ODPOWIEDZI NA PYTANIA ORAZ ZMIANA TREŚCI SIWZ

dot. przetargu nieograniczonego na: Dostawę endoprotez, implantów ortopedycznych oraz systemów do stabilizacji kręgosłupa i systemów płytkowych do twarzoczaszki wraz z udostępnieniem instrumentarium dla Wojewódzkiego Szpitala im. Zofii z Zamoyskich Tarnowskiej w Tarnobrzegu.

Pytanie 3

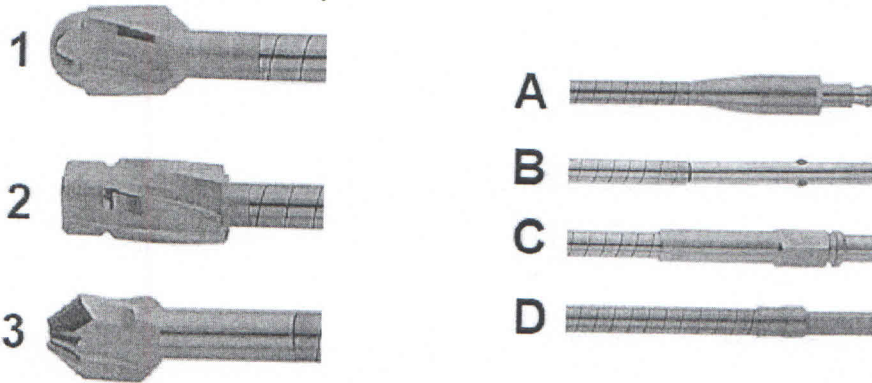
Czy Zamawiający mógłby określić w Pakiecie 15 poz. 20 jaki rodzaj rozwiertaka wymaga ?
Jaka główkę i jaką końcówkę ?

Odpowiedź: Zamawiający wymaga główkę nr – 2, końcówkę – B .

Pytanie 4

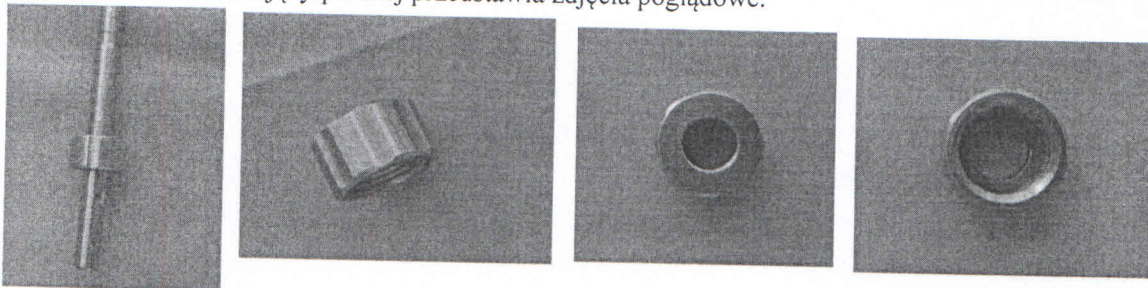
Czy Zamawiający w Pakiecie 15 poz. 20 mógłby przedstawić zdjęcie poglądowe nakrętki do rozwiertaka ?

Odpowiedź: Zamawiający poniżej przedstawia zdjęcia poglądowe.
